**Avis délibéré  
de la Mission régionale d'autorité environnementale  
Provence-Alpes-Côte d'Azur**

**sur le projet de défrichement dans le domaine de la Bégude sur  
la commune de La Cadière d'Azur (83)**

**N° MRAe  
2023APPACA13/3380**

Avis du 9 mars 2023 sur le projet de défrichement dans le domaine de la Bégude sur la commune de La Cadière d'Azur  
(83)

Figure 3: localisation des futures parcelles viticoles - Source : étude d'impact

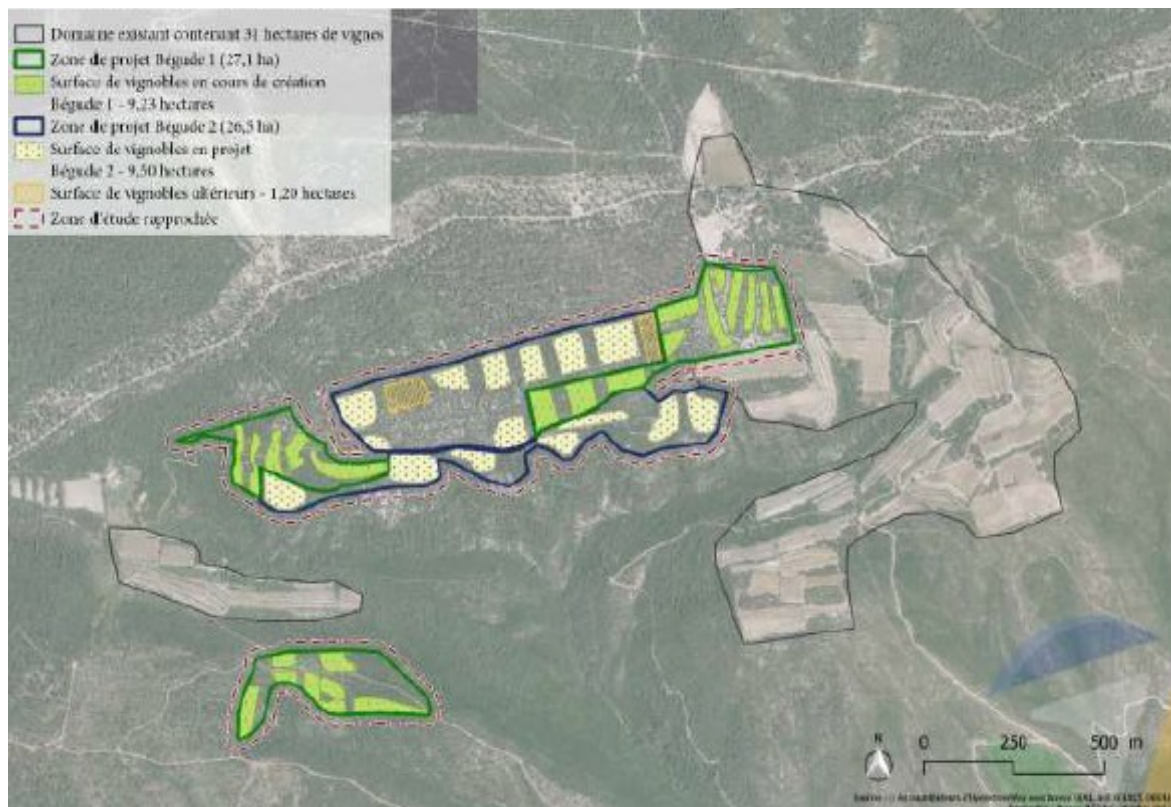
Concernant plus particulièrement le projet Bégude 2, la MRAe constate que la localisation des futures parcelles viticoles (d'une surface de 9,50 ha), censée éviter les secteurs les plus sensibles de la zone d'étude réduite (26,5 ha), est présentée sans mise en perspective explicite avec la carte de sensibilité écologique initiale du site.

**La MRAe recommande de justifier l'implantation des futures parcelles viticoles Bégude 2 au regard de la sensibilité écologique du site de projet.**
